Concerne : ETTERBEEK. Chaussée de Wavre, 508 : maison Félix Hap.
Rénovation et restauration
Avis conforme de la CRMS.
Dossier traité par Françoise Boelens (D.M.S.).

En réponse à votre demande du 5 janvier 2018 reçue le 8 janvier 2018, nous vous communiquons l'avis **conforme favorable sous réserves** émis par notre Assemblée en sa séance du 10 janvier 2018.

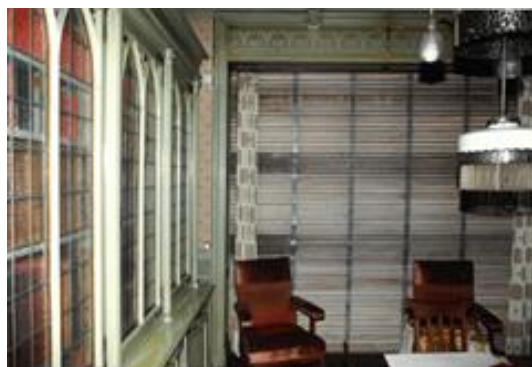
Les tapis plains des salons sont, par exemple, en mauvais état de conservation et difficilement restaurables. Une restitution serait par ailleurs relativement contradictoire avec le nouvel usage des lieux. La CRMS estime toutefois que le décor chargé de l'ensemble des salons appelle un traitement de finition cohérent et complet à la hauteur de l'esthétique des lieux. Sans contraindre à une restitution fidèle des éléments non restaurables ou disparus, la CRMS ne souscrit donc pas aux démontages sans remplacement (dépouillement choquant) ou à une confrontation de style résolument différent. Elle

demande donc, par exemple, de ne pas laisser les planchers (originellement destinés à être couverts) bruts apparents mais de les traiter avec une peinture sur base des résultats de l'étude de l'Irpa ou de proposer un revêtement alliant facilité d'entretien et valeur décorative.

Dans tous les cas, **le projet devra être organisé avec un traitement respectueux de la totalité des décors en place**, particulièrement dans les pièces du rez-de-chaussée et la cage d'escalier principale. **La restitution fidèle (des éléments disparus et/ou démontés) devra toujours rester possible à terme.** Ainsi, les éléments ou document pouvant servir de modèles devront être soigneusement démontés par des spécialistes, documentés, inventoriés et stockés. **Au premier étage**, bien qu'ils soient dépourvus du décor somptueux des pièces du rez-de-chaussée, et qu'ils n'aient pas fait partie des zones confiées pour étude à l'IRPA, **il s'agira de les traiter d'une manière qui intègre un maximum d'éléments conservés et qui préserve l'atmosphère historique des lieux.** Le choix des finitions est à définir de manière à être dans le ton, en soumettant tous les choix au préalable à la DMS.
